東海第二発電所 原子炉圧力容器に係わる疲労評価結果の誤り説明資料へのご質問回答

2021年8月4日に行った面談の後、頂いたご質問事項について以下のとおり回答致します。

図2 給水ノズルの応力評価点

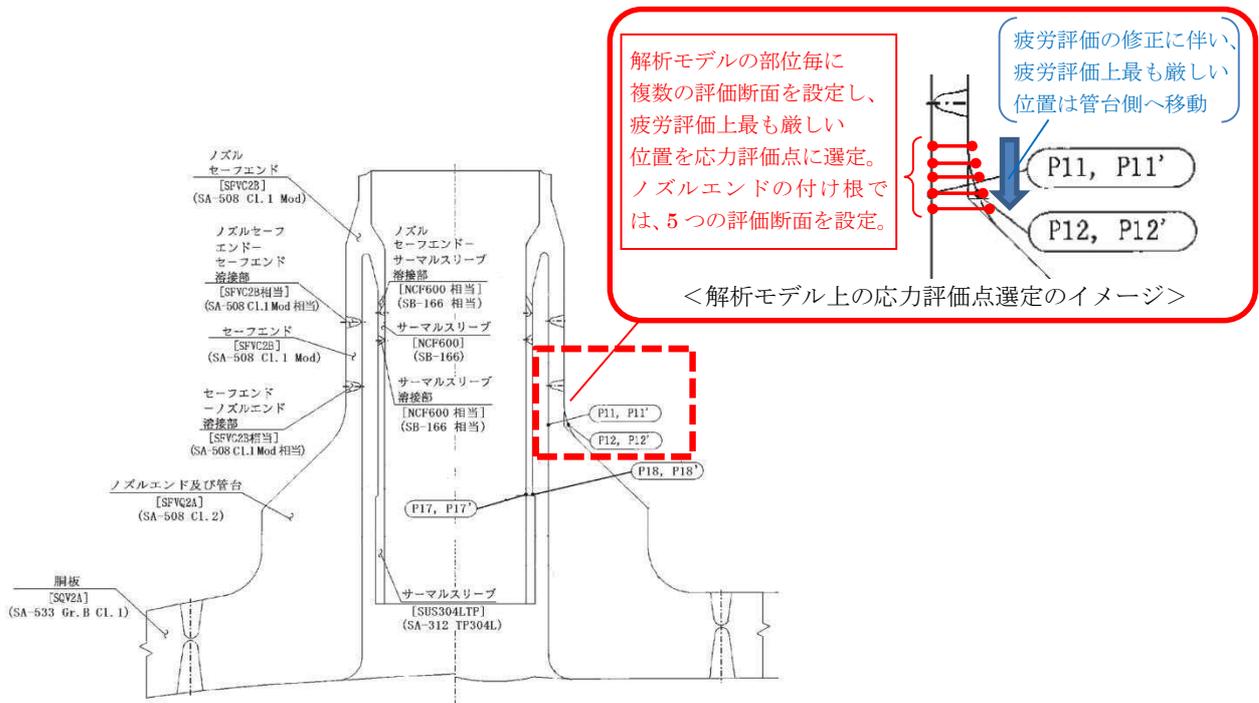
(P17) 累積疲労係数の話で、一次・二次の応力そのものがなぜ大きくなっているのか。単純な疲労評価の話とどのようにリンクするのか。

給水ノズルの当該部位は、ノズルエンドの付け根に該当しますが、解析モデルではノズルエンド付け根近傍に5つの評価断面を設定しており、その中で最も疲労評価が厳しくなる位置を応力評価点として選定します（図2参照）。

ノズルエンド付け根部において最も疲労累積係数が厳しくなる評価断面は、修正前の位置から管台側へ移動した位置となっており（図2中の青部参照）、「一次膜+曲げ応力強さの評価」や「一次+二次応力強さの評価」を含め、当該位置を応力評価点に見直しています。

図3 疲労評価修正前後の当該部位の一次+二次応力差最大範囲の比較  
(応力評価点 : P11, P11', P12 及び P12')

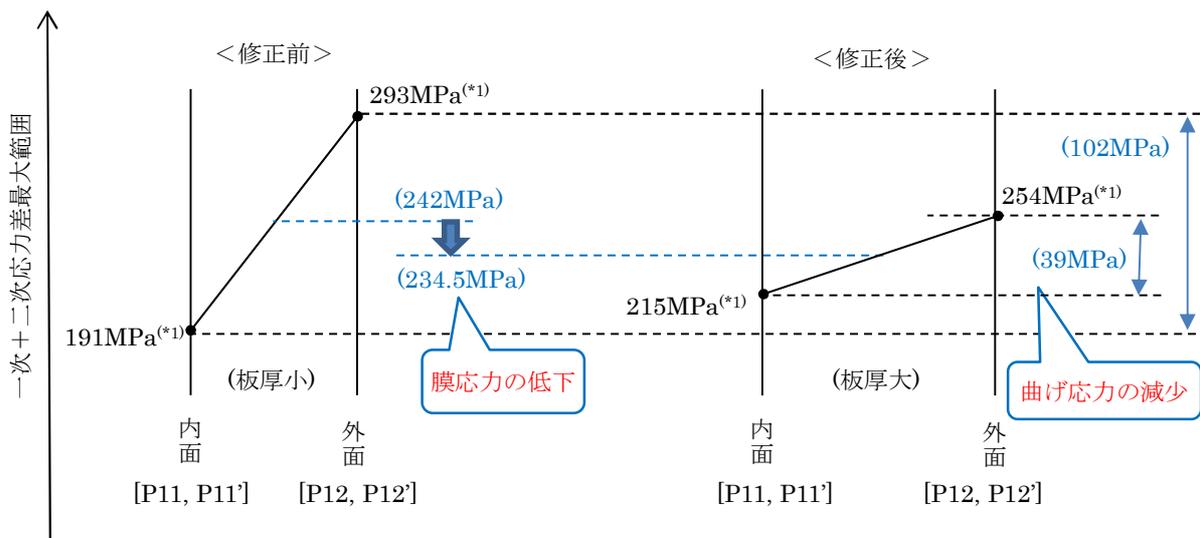
(P17) 累積疲労係数の話で、一次・二次の応力そのものがなぜ大きくなっているのか。単純な疲労評価の話とどのようにリンクするのか。(図1参照)。

給水ノズルの当該部位の地震荷重による一次+二次応力差最大範囲 ( $S_{n\#1}$ ,  $S_{n\#2}$ ) について、疲労評価修正前後の比較を図3に示します。なお、「地震荷重による一次+二次応力差最大範囲」は、地震の方向の正負を考慮して、地震荷重のみにより生じる応力差（応力強さ）の範囲（変動幅）を算出したものです。

給水ノズルの当該部位は、疲労評価の修正によって応力評価点が管台側に移動することにより、疲労評価修正前と比較して、板厚が大きくなります。一般的に、評価断面の板厚が大きくなる場合、断面積が大きくなることにより板厚内平均応力（膜応力）は低下し、また、断面係数が大きくなることにより、曲げ成分（モーメント、水平力）による曲げ応力は減少します。

給水ノズルの当該部は、内面側 ( $P11, P11'$ ) の方が外面側 ( $P12, P12'$ ) よりも低応力となっておりますが、FEM 解析から得られる応力変動は、構造不連続の影響により板厚増加による応力の低下が抑制され、膜応力の低下 ( $7.5\text{MPa} = 242\text{MPa} - 234.5\text{MPa}$ ) よりも、曲げ応力の減少による低応力側の応力増加 ( $31.5\text{MPa} = (102\text{MPa} - 39\text{MPa}) / 2$ ) の方が大きくなったため、疲労評価修正前と比較して、疲労評価修正後の内面側 ( $P11, P11'$ ) の一次+二次応力差最大範囲（応力変動）は増加したと考えられます。
